ふそう エアロエース、エアロクィーンの灯火装置（後面方向指示器）のリコールについて

リコール届出番号	3510	リコール開始日	平成 27 年 1 月 30 日
不具合の部位(部品名)	灯火装置（後面方向指示器）		
基準不適合状態にあると認める構造、装置又は性能の状況及びその原因	大型観光バスにおいて、方向指示器の長時間点滅を繰り返して行うと、後面方向指示器の橙色キャップ上部が溶損する場合がある。そのため、そのままの状態で使用を続けると、当該キャップの気化成分でレンズ内面が白濁すると共に、当該キャップ上部に穴が開くおそれがある。		
改善措置の内容	全使用者に対し当該不具合について周知し、後面方向指示器にレンズ内面の白濁や橙色キャップの溶損が認められた場合は、左右のリヤコンビネーションランプを対策品に交換する。

改 善 箇 所 説 明 図

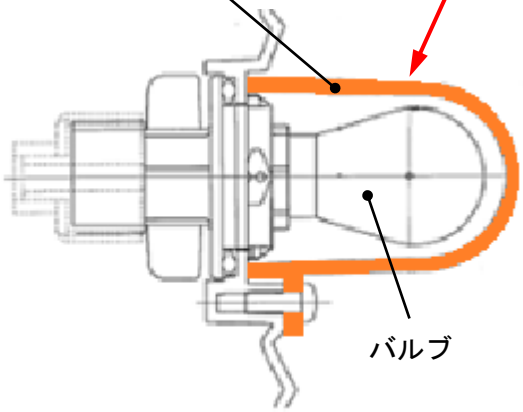
基準不適合発生箇所

大型観光バスにおいて、方向指示器の長時間点滅を繰り返して行うと、後面方向指示器の橙色キャップ上部が溶損する場合がある。そのため、そのままの状態で使用を続けると、当該キャップの気化成分でレンズ内面が白濁すると共に、当該キャップ上部に穴が開くおそれがある。

全使用者に対し当該不具合について周知し、後面方向指示器にレンズ内面の白濁や橙色キャップの溶損が認められた場合は、左右のリヤコンビネーションランプを対策品に交換する。
